Sca Les Coteaux du Minervois
Pépieux (Aude)

REHABILITATION DES BASSINS D'EVAPORATION

COMPTE RENDU DU CONTROLE GEOTECHNIQUE

juillet 2000

Etat des bassins exécutés - fin de travaux 13 juillet 2000

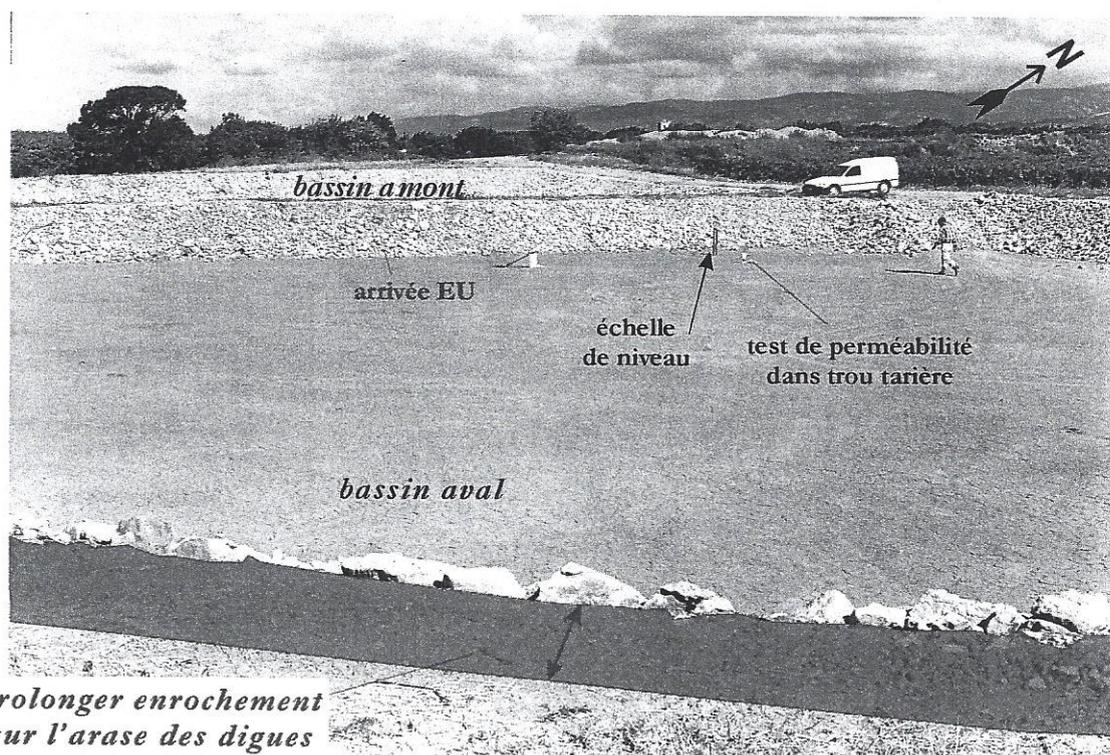
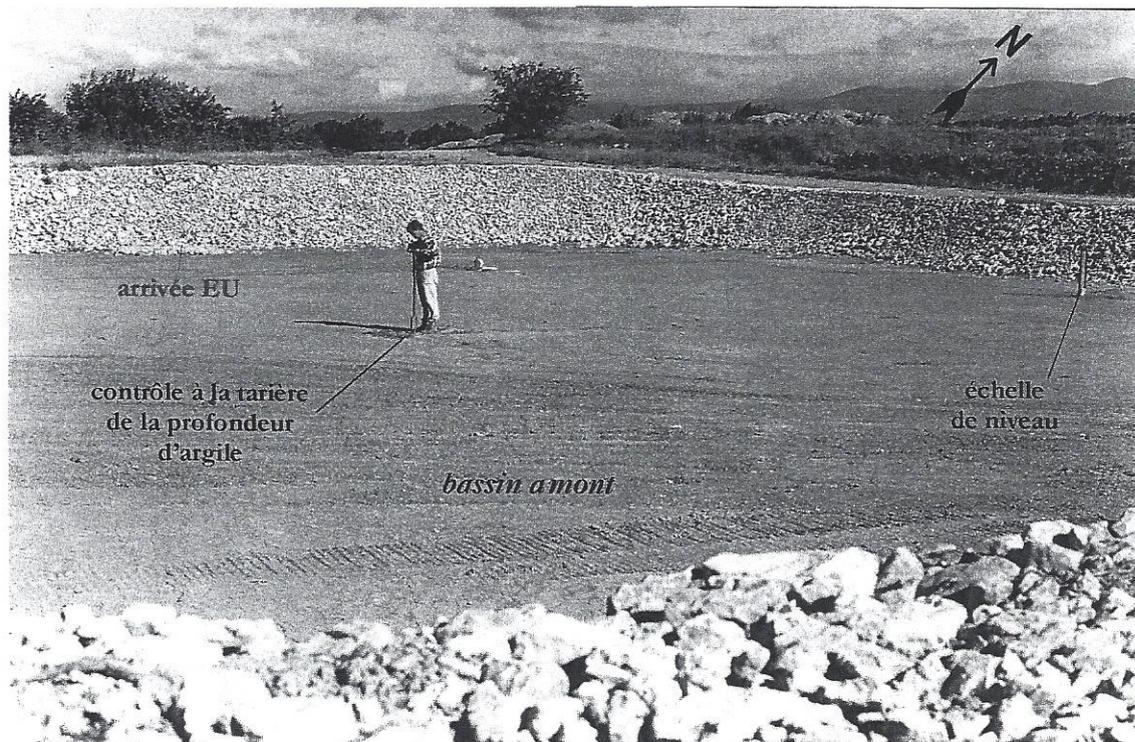
1/ Planéité du fond des bassins satisfaisante, une flache de quelques m² seulement dans l'angle NE du bassin aval. Mais la dénivelée de 0,7 m entre bassins nécessitera de modifier la canalisation de liaison inter-bassin de façon à respecter une hauteur maximale de remplissage d'eaux usées de 0,5 m.

2/ Texture argileuse en surface marquée d'un fin réseau continu de fentes de dessiccation profondes en moyenne de 3 cm, 10 cm au maximum.

3/ L'argile rapportée sur les talus internes, parfois visible entre la couverture d'enrochement, paraît insuffisamment compactée. Pas de géotextile sous les enrochements.

4/ Absence d'enrochements sur le talus externe du bassin aval côté Ognon.

6/ Canalisation d'amenée des eaux usées à prolonger quelque peu dans le bassin. Canalisation de liaison entre bassins à modifier (v. §5).

3/ La blocométrie choisie des enrochements (plus importante que celle préconisée) risque de favoriser l'érosion du crêt ou arase des digues d'autant qu'un géotextile -type bidim- n'a pas été inséré. Cet inconvénient devrait être corrigé en prolongeant l'enrochement sur la crête des digues sur une largeur de 0,5-1 m (v. fig. 2, photo du bas).

2/ Dans la situation actuelle, la dénivelée et la position de la conduite de liaison entre bassin ne permettent pas un remplissage des 2 bassins avec la même lame d'eau. Sans modifier les cotes, on pourrait prolonger la conduite côté amont par un coude tourné vers le haut (hauteur 0,5 m/fond) de sorte que le bassin aval soit alimenté par surverse -prévoir une rehausse en cas de besoin-. Pour maintenir le fond humide du bassin aval pendant que l'amont se remplit, un té et une vanne manuelle pourraient compléter ce dispositif.

4/ Mettre en place un enrochement de protection anti-crue sur la digue du bassin aval exposée à l'Ognon.

Dromochroniques des sondages sismiques

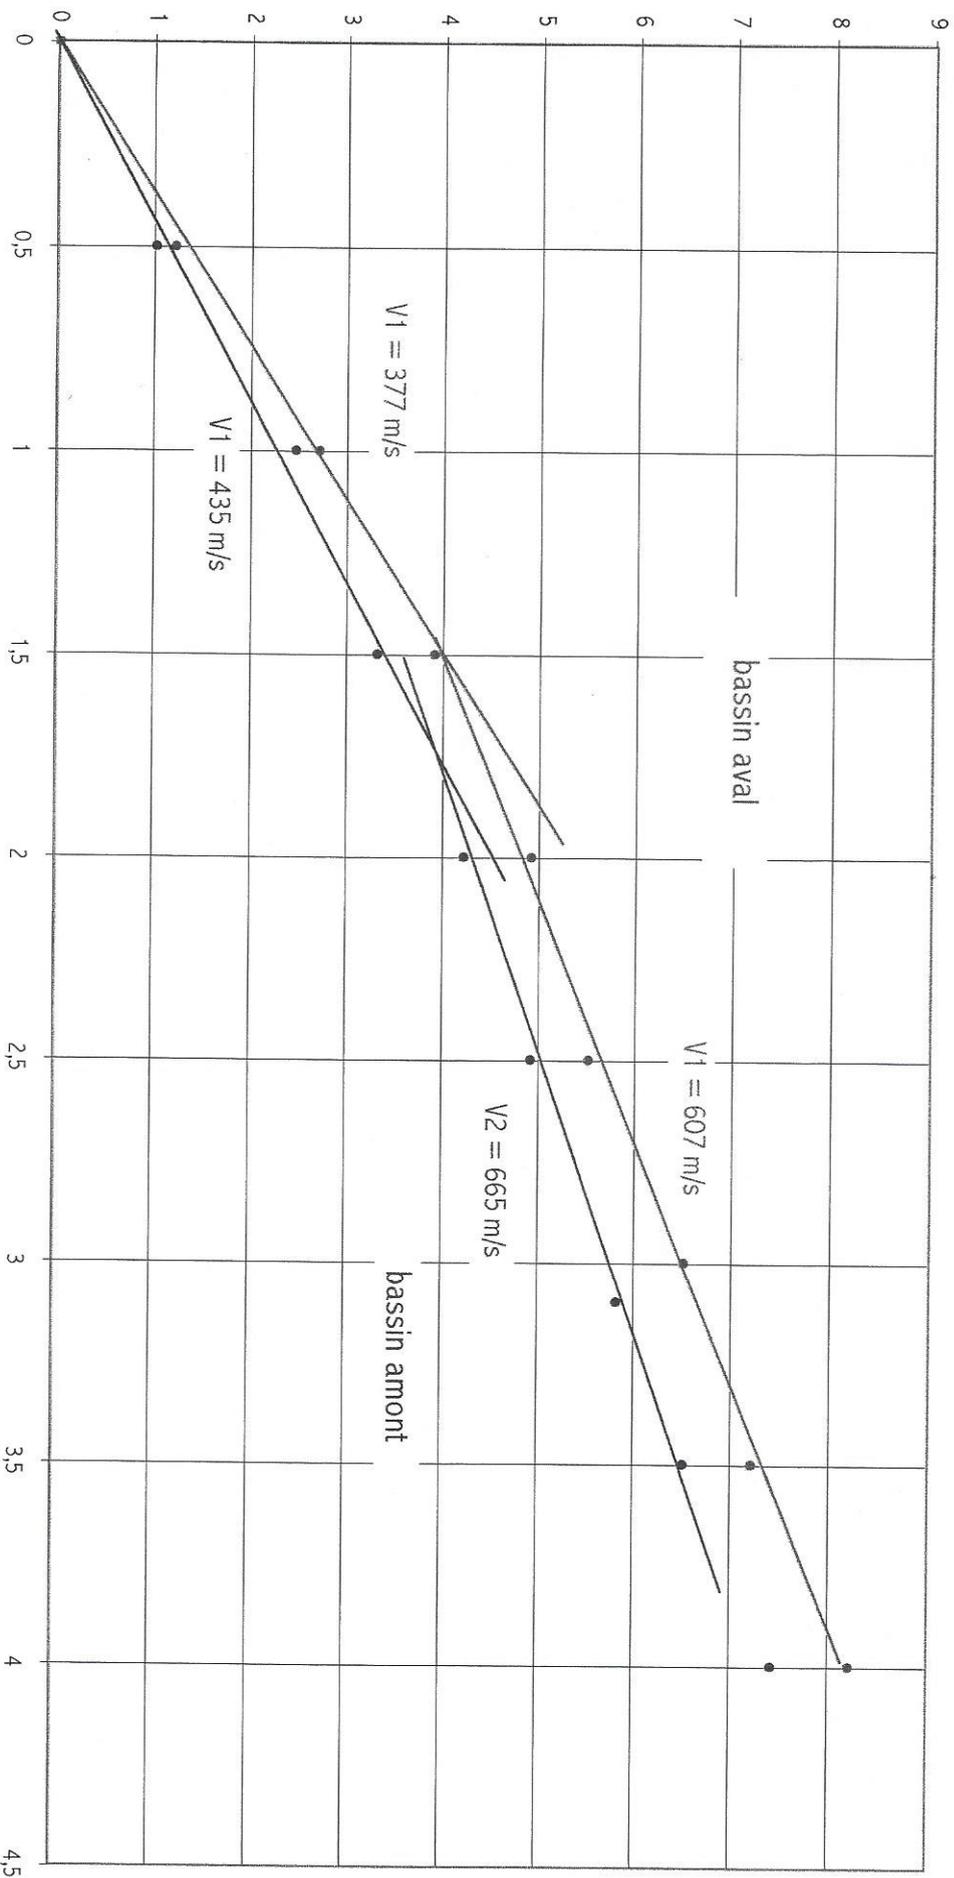
1/ Les 2 sondages sismiques caractérisent une argile correctement compactée de vitesse moyenne 400 m/s (aval 377 m/s, amont 435 m/s) sur 0,4 m d'épaisseur au-dessus d'un terrain à 635 m/s en moyenne, s'identifiant au terrain naturel en place, composé de graviers plus ou moins limoneux (fig. 4).

Carte des vitesses sismiques apparentes du fond des bassins

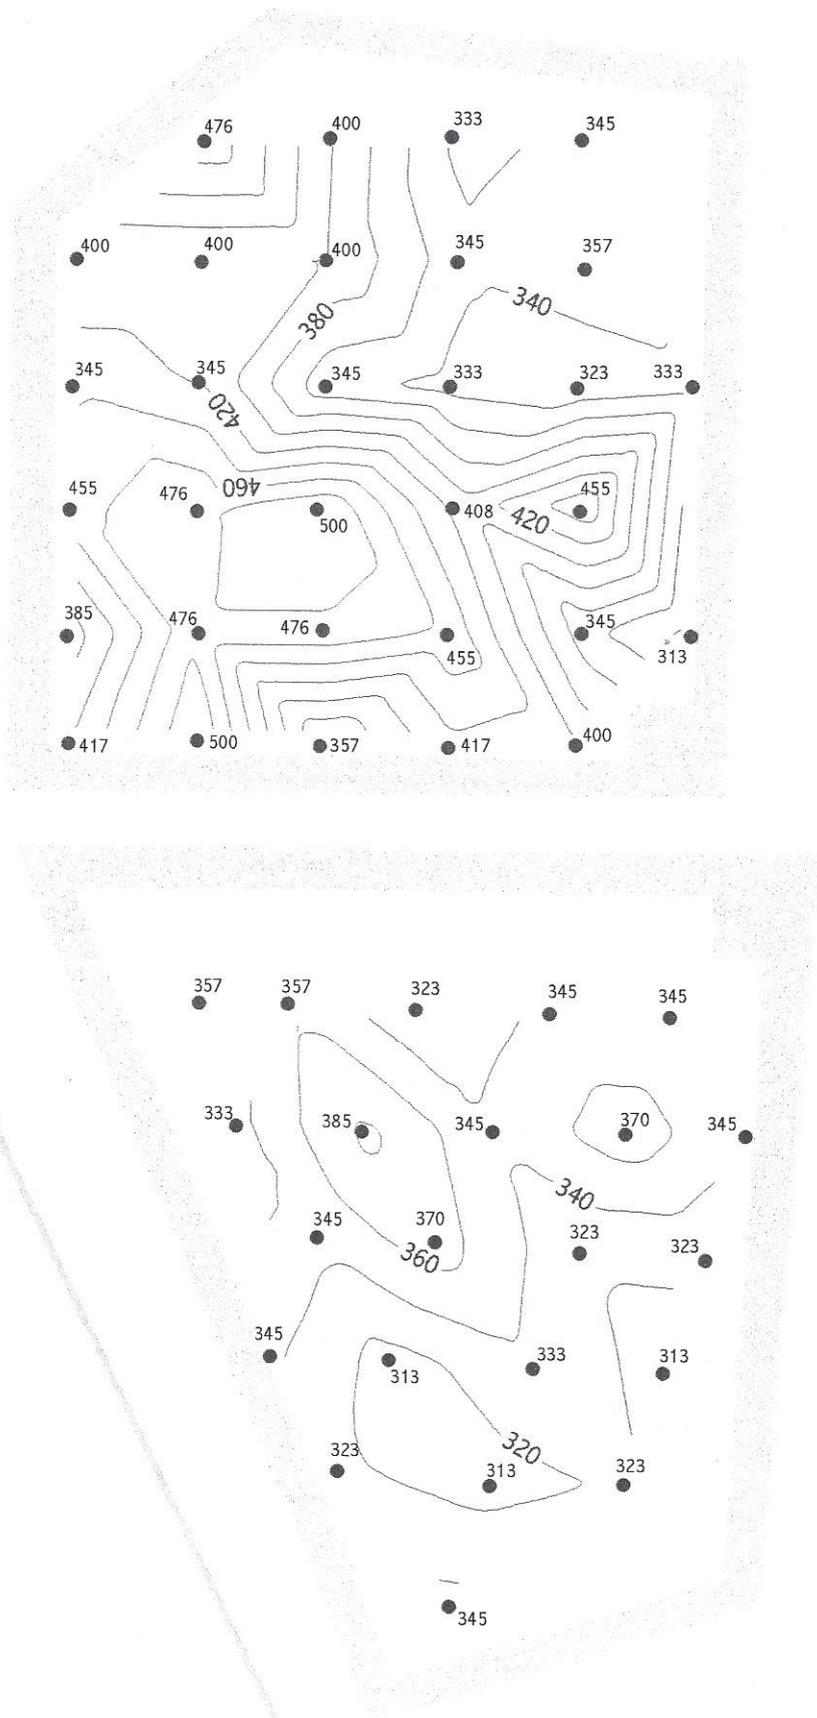
2/ Les points de traînées sismiques (fig. 5) témoignent d'un compactage satisfaisant et homogène des fonds, particulièrement dans le bassin aval. Le compactage paraît plus intense dans les $\frac{3}{4}$ du bassin amont. Les différences de vitesse moyenne entre les 2 bassins pouvant s'expliquer par une teneur en eau de l'argile plus élevée dans le bassin aval.

Diagramme des tests de perméabilité

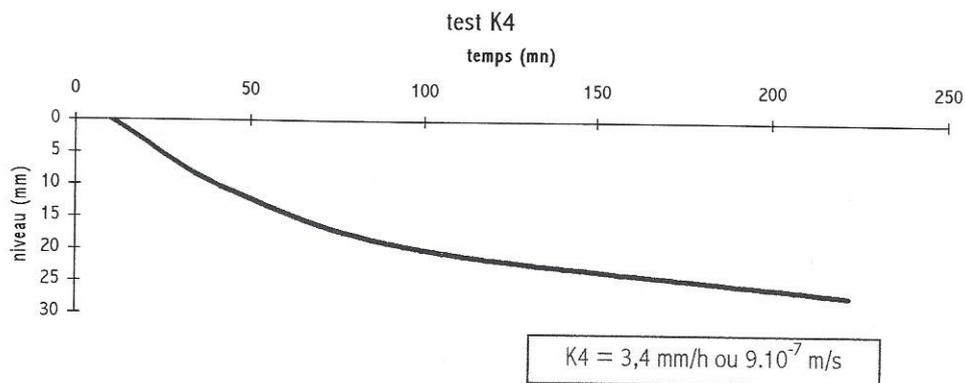
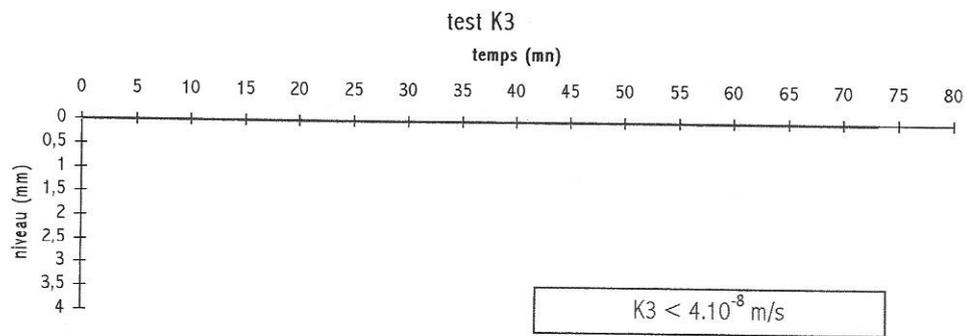
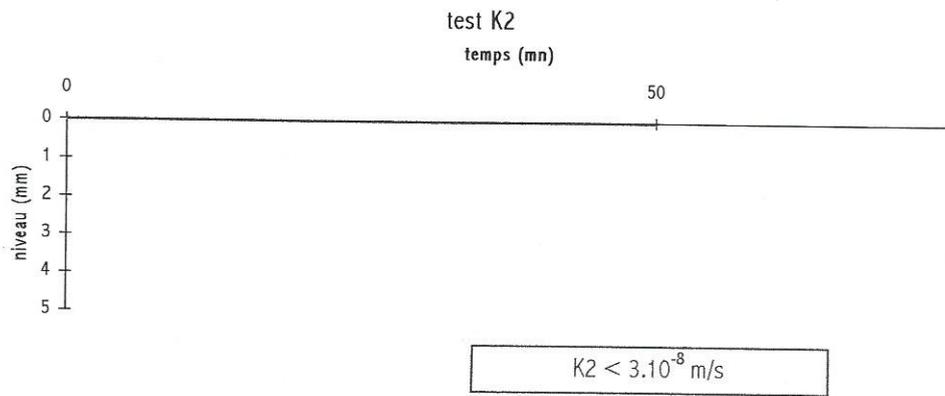
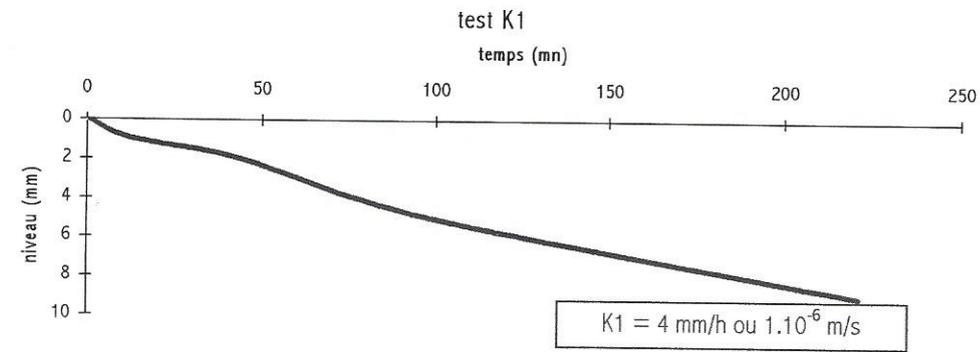
1/ Les tests pratiqués à l'infiltromètre simplement posé sur le fond des bassins donnent des perméabilités de l'ordre de 10^{-6} m/s (bassin amont $K1 = 10^{-6}$, $K4 = 9.10^{-7}$; bassin aval $K1 = 8.10^{-7}$, $K4 = 2,5.10^{-6}$), c'est-à-dire au moins 1000 fois plus importantes que ne l'exprimerait une argile parfaitement compactée. Ce constat ne remet pas en cause la qualité de l'étanchéité rapportée, il est seulement représentatif de la structure du sol parcouru de fentes de dessiccation en réseaux continus.

2/ La démonstration est faite avec les tests pratiqués dans les sondages tarière, c'est-à-dire dans la masse de la couche d'argile rapportée puisque ceux-ci fournissent des perméabilités bien inférieures à 10^{-8} m/s dans les 2 bassins. Lorsqu'elles sont supérieures, elles signent une absorption due au substratum de graviers mis en évidence.
